REGIONE SICILIANA
PRESIDENZA
AUTORITÀ DI BACINO DEL DISTRETTO IDROGRAFICO DELLA SICILIA
SERVIZIO 5 – PARERI E AUTORIZZAZIONI AMBIENTALI
DEMANIO IDRICO FLUVIALE E POLIZIA IDRAULICA
(AGRIGENTO – ENNA - CALTANISSETTA)

Protocollo n. 30756 del 29/10/2026

OGGETTO: **AUTORIZZAZIONE IDRAULICA UNICA Provvedimento rilasciato ai sensi del R.D. n. 523/1904 e delle norme di attuazione del Piano Stralcio per l'Assetto Idrogeologico, con le modalità di cui al Decreto del Segretario Generale n. 187 del 23/06/2022.**

- **Oggetto: Procedura Abilitativa Semplificata (P.A.S.) ai sensi del D.lgs n. 28/2011 per la realizzazione ed esercizio di un impianto agrivoltaico denominato "Limbrici" della potenza di 11,2 MWp da realizzarsi nel Comune di Agrigento (AG).**
- **Società: RENANTIS SICILIA s.r.l. Viale Monza, 259 – 20125 MILANO - Partita IVA n. 10531600962**

Figura 1 Planimetria Intervento con dissesti

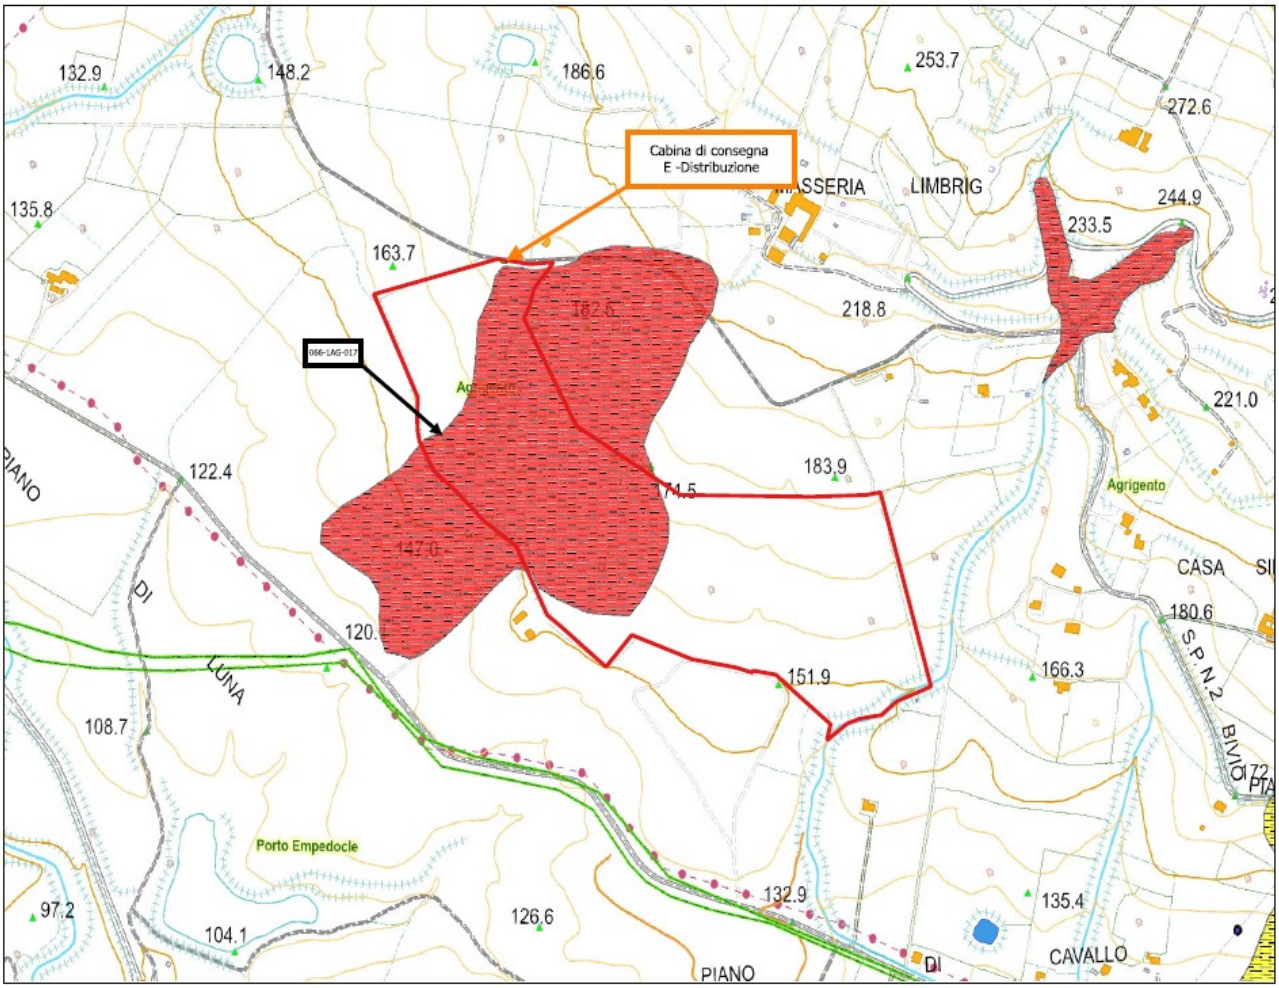
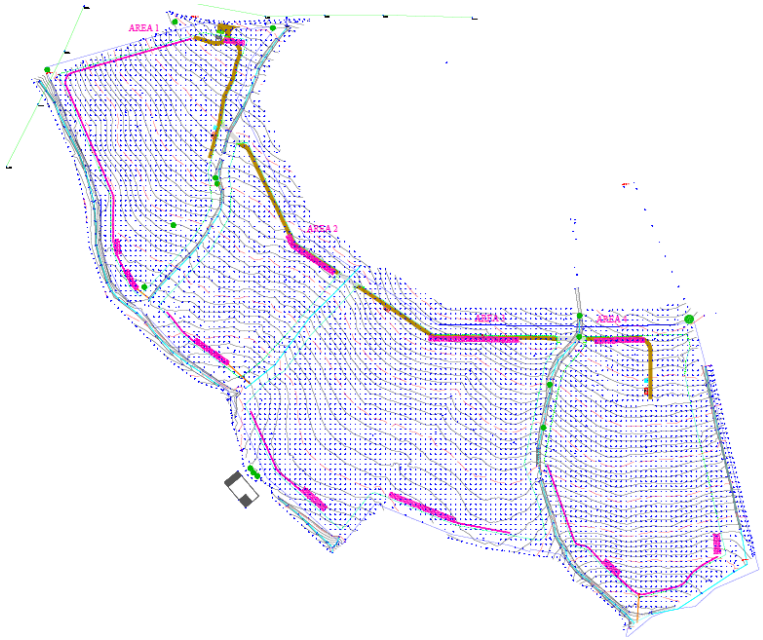
CONSIDERATO che ai sensi dell’art.17.4 delle NtA del P.A.I. “*è consentita l’attuazione della previsioni degli strumenti urbanistici… il parere di compatibilità viene rilasciato dagli Enti preposti* …”, l’intervento ricade parzialmente in un’area interessata da dissesto geomorfologico di con grado di pericolosità P2, n. 066-1AG-017, nella CTR 636070, denominato Piano di Luna definendo i dissesti: Dissesti conseguenti ad erosione accelerata di cui al D.S.G. AdB n. 450 del 23 aprile

CONSIDERATO che dalla documentazione tecnica e cartografica allegata all'istanza si evince che l'intervento è previsto su un'area sita nel territorio extraurbano del Comune di Cammarata (AG);
